LuK Service Info

Part Nr. 228 0007 16 – 280/280mm TGU6

TB1024

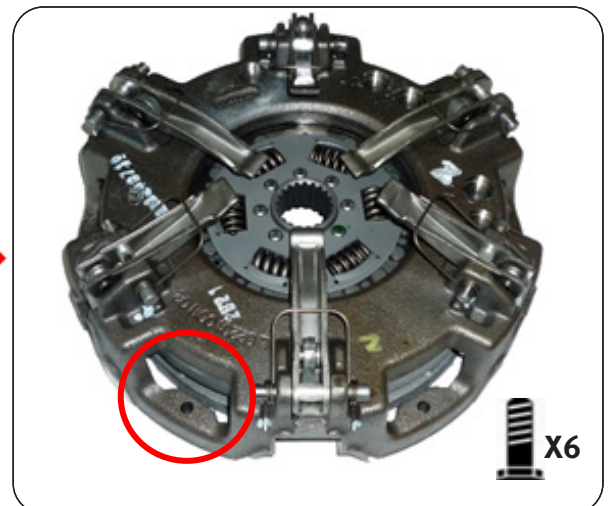
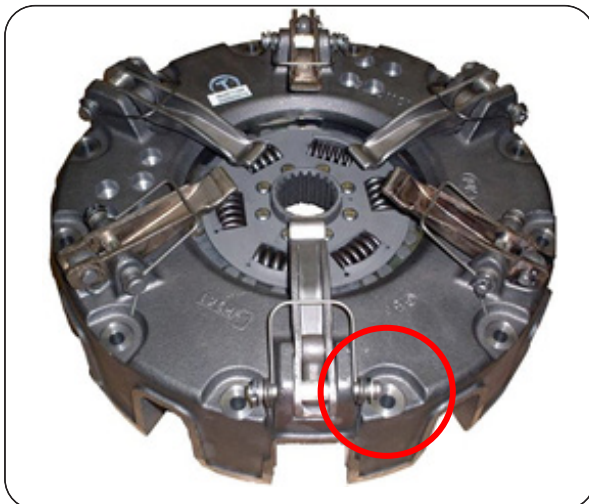
This new design utilises the latest clutch technology, using a vented housing for improved cooling and heat dispersal. Fully interchangeable with existing clutches with no modifications required to vehicle or flywheel. A new fixation bolt set 411 0033 11 6 x M8 x 1,25 x 45mm + Conical washer is supplied with new designs to accommodate the lower housing.
